### ЗАКЉУЧАК

### **О ИЗМЕНАМА И ДОПУНАМА ПЛАНА ГЕНЕРАЛНЕ РЕГУЛАЦИЈЕ ПРОСТОРА ЗА МЕШОВИТУ НАМЕНУ ЗАПАДНО ОД СУБОТИЧКОГ БУЛЕВАРА И СЕВЕРНО ОД БУЛЕВАРА ВОЈВОДЕ СТЕПЕ У НОВОМ САДУ (ЛОКАЛИТЕТ АТЛЕТСКОГ СТАДИОНА И ДР.)**

**ИЗВЕШТАЈ**  
**О ИЗВРШЕНОЈ СТРУЧНОЈ КОНТРОЛИ**  
**НАЦРТА ОДЛУКЕ О ИЗМЕНАМА И ДОПУНАМА ПЛАНА ГЕНЕРАЛНЕ РЕГУЛАЦИЈЕ**  
**ПРОСТОРА ЗА МЕШОВИТУ НАМЕНУ ЗАПАДНО ОД СУБОТИЧКОГ БУЛЕВАРА И**  
**СЕВЕРНО ОД БУЛЕВАРА ВОЈВОДЕ СТЕПЕ У НОВОМ САДУ**  
**(ЛОКАЛИТЕТ АТЛЕТСКОГ СТАДИОНА И ДР.)**  
**ПРЕ ИЗЛАГАЊА НА ЈАВНИ УВИД**

**ИЗМЕНЕ И ДОПУНЕ ПЛАНА ГЕНЕРАЛНЕ РЕГУЛАЦИЈЕ ПРОСТОРА ЗА МЕШОВИТУ НАМЕНУ ЗАПАДНО ОД СУБОТИЧКОГ БУЛЕВАРА И СЕВЕРНО ОД БУЛЕВАРА ВОЈВОДЕ СТЕПЕ У НОВОМ САДУ (ЛОКАЛИТЕТ АТЛЕТСКОГ СТАДИОНА И ДР.) ПЛАН САОБРАТА - РЕГУЛАЦИЈЕ ИЛИВЕТАЦИЈЕ СА ОРИЕНТАЦИОНИМ ЗОНАМА ИЗГРАДЊЕ - локалитет 1**

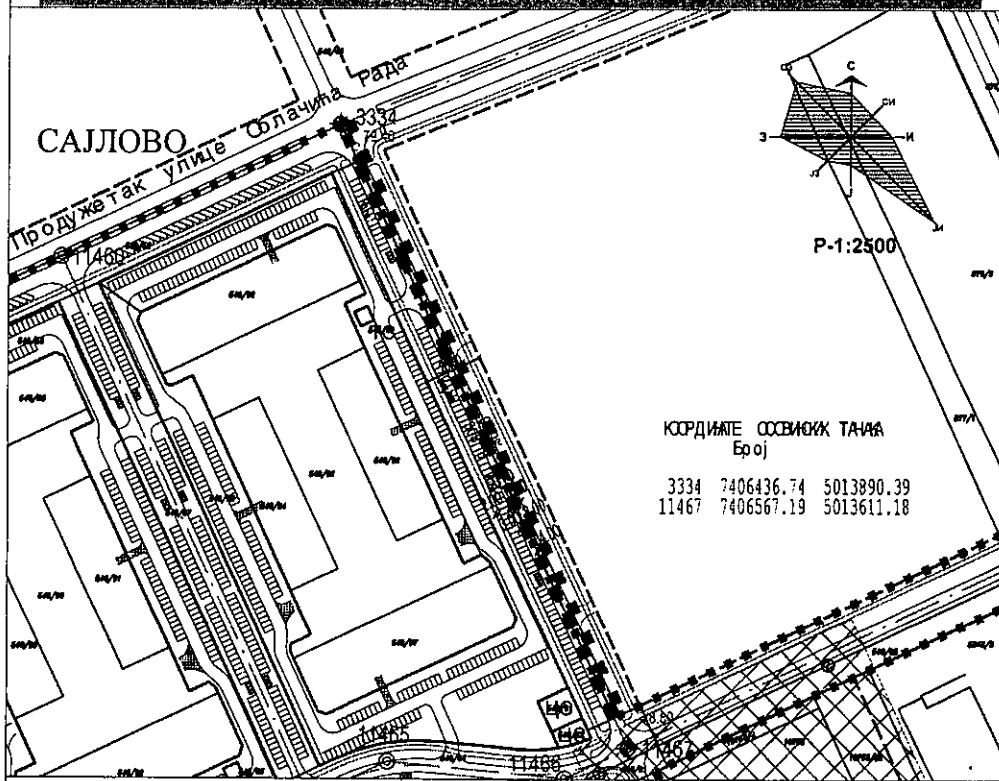
„Главни колски приступ и улазак у комплекс се планира са западне стране, а споредни приступ са источне стране комплекса.“

У делу „Отворени спортски терени“ став 1. реч: „западном“ замењује се речју: „северном“.
